東海第二発電所 工事計画認可申請に係る論点整理について(コメント回答)

【論点17】ブローアウトパネル及び関連設備の必要機能と確認方法  
ブローアウトパネル閉止装置の不具合の対応について

平成30年7月18日  
日本原子力発電株式会社

前回審査会合(7月10日)でのコメント一覧

スプロケット軸・モータ出力軸の支持方法改良予定図

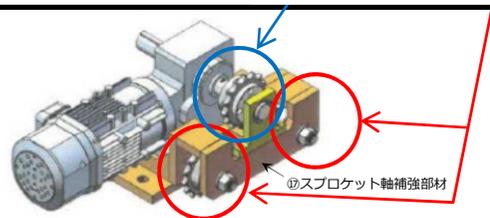
- ◆ 荷重伝達経路に含まれている部品の裕度評価について整理すること。

- ◆ 7/10審査会合で示したのものから、荷重伝達経路に含まれるモータ出力軸など3項目を追加し裕度を評価した。
- ◆ 対策前は、チェーン、スプロケット軸、モータ出力軸が簡易評価における裕度が1を下回ったが、対策後の裕度は1を上回ることを確認。なお、設計データの入手が困難な減速機については、分解点検により健全性を確認するとともに、対策後は対策前に比べて裕度が増加(チェーンに付加される荷重が低下)するため、対策後での健全性は確保されると評価した。

従来、スプロケット及びモータの軸は、1か所で支える設計であったが、ベースを改良することにより2か所で荷重を支持

減速機は、電動機一体品であり詳細データの入手ができないため、分解して、軸や歯車に割れや欠損等の異常がないことを確認。今回実施する対策によるチェーンに付加される荷重は低減され、裕度は現行より増加するため、対策後の健全性も確保できると評価

門部の断面図

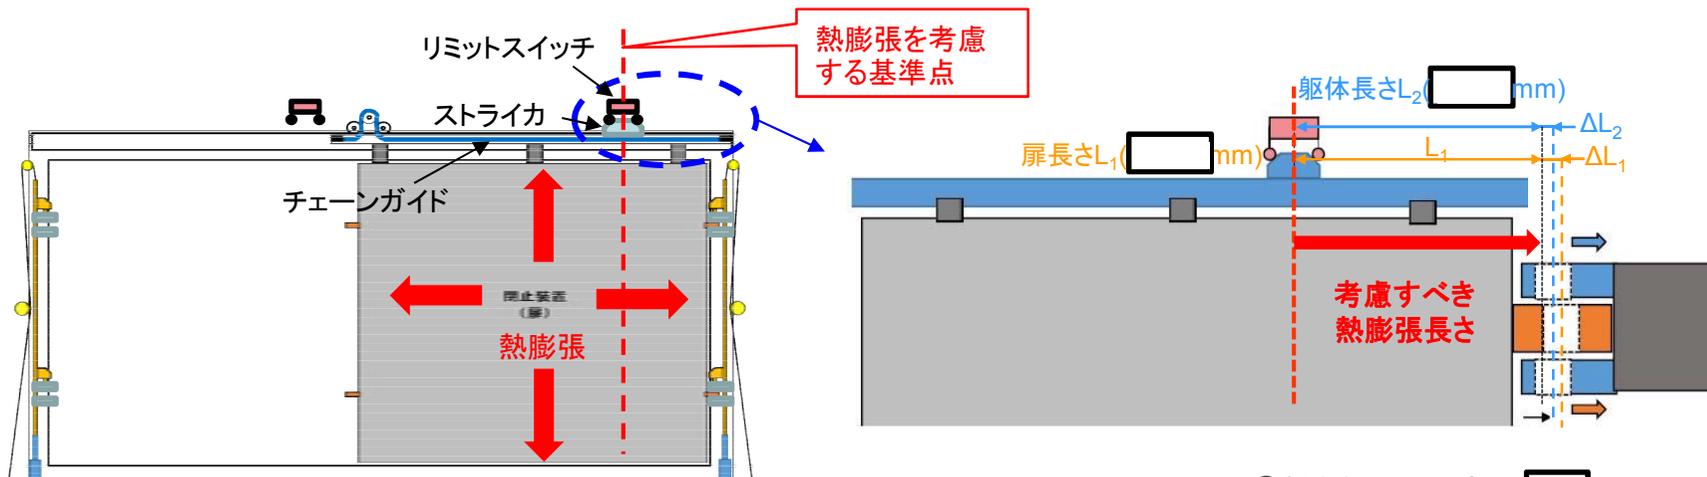
- ◆ 門部に異物が入らないような対策, 熱膨張及び製作誤差について説明すること。

- ◆ 門の側面には, 扉側とフレーム側の門受の隙間が上下2箇所及び扉がない状態ではフレーム側の門受間の隙間が存在するが, ブローアウトパネル閉止装置の設置箇所が高所であることから, 砂等の異物が混入する可能性は低いと考える。
- ◆ 開状態及び閉止状態では, 門ピン頭部により, 門受の上部は塞がれていることから, 上部から異物混入はしない。なお, 固着, 目詰まり等がなく門部の機能が維持されていることについては定期的な動作試験(門の上げ下げ)にて確認する。

図2 門による移動量(門部断面)

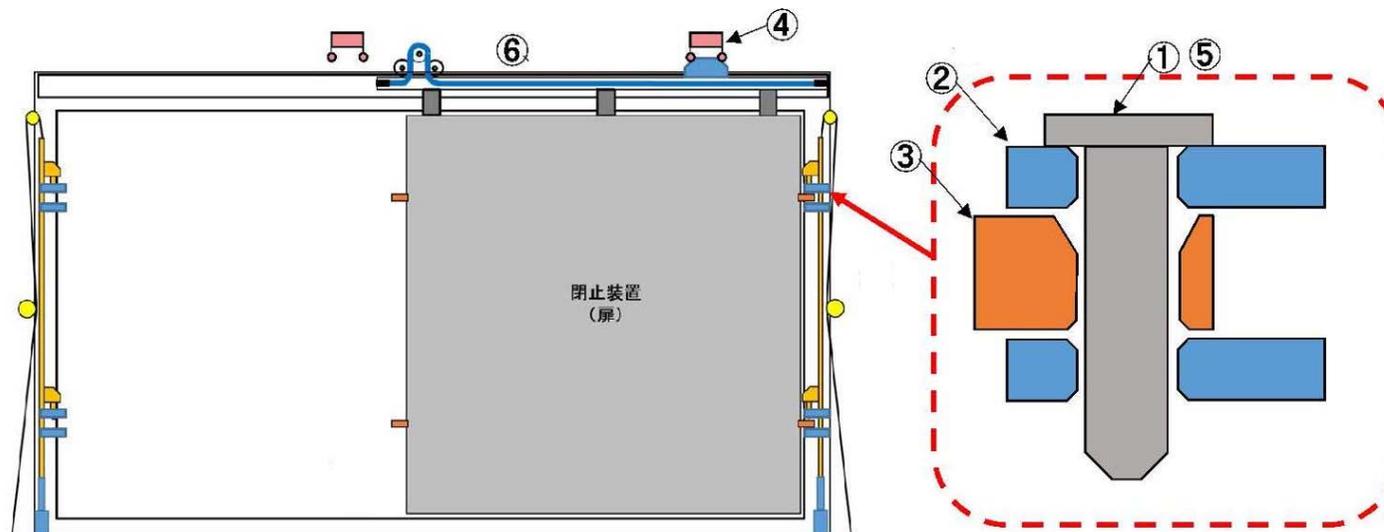
- ◆ 門の間隙寸法の妥当性について説明すること。

- ◆ 閉止状態の加振後においても、気密性を確保することを目的に、門の拘束量の範囲で、扉が移動したとしても、テーパブロックとプッシュローラによる押込みが確保できるように門(ピン)と門受の隙間を設定
- ◆ 具体的には門と門受の隙間を□mmとすることで、扉の移動量は中心位置から□mm以内となり、扉が開方向に最大移動した場合においても、テーパブロックとプッシュローラの挿入幅を約□mm確保でき気密性能を確保可能

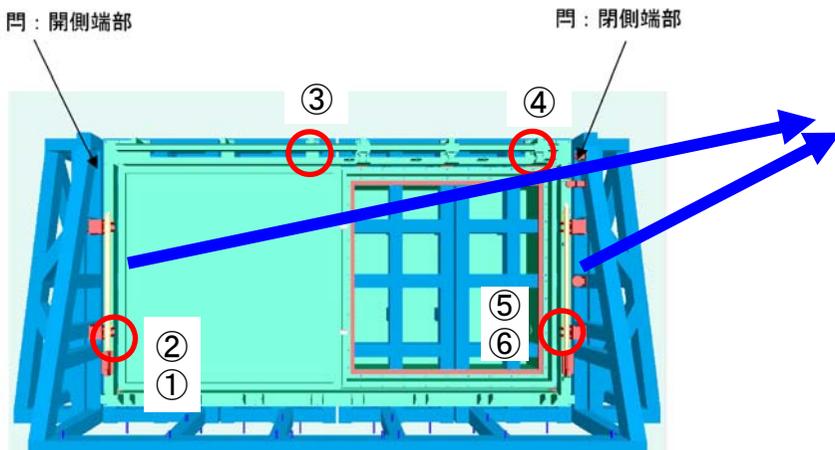
- ◆ 門が確実に押し上げられたこと及び挿入されたことの検知方法について、扉の開閉を含めたシステムを検討すること。

- ◆ リミットスイッチにて、門の押し上げ及び挿入を検知
- ◆ 門押し上げ完了の信号を受け、扉作動の信号が投入、扉停止信号を受け、門下降の信号が投入
- ◆ 扉の動作開始は、門の押し上げをリミットスイッチが検知しないと開始しないインターロックを設ける設計
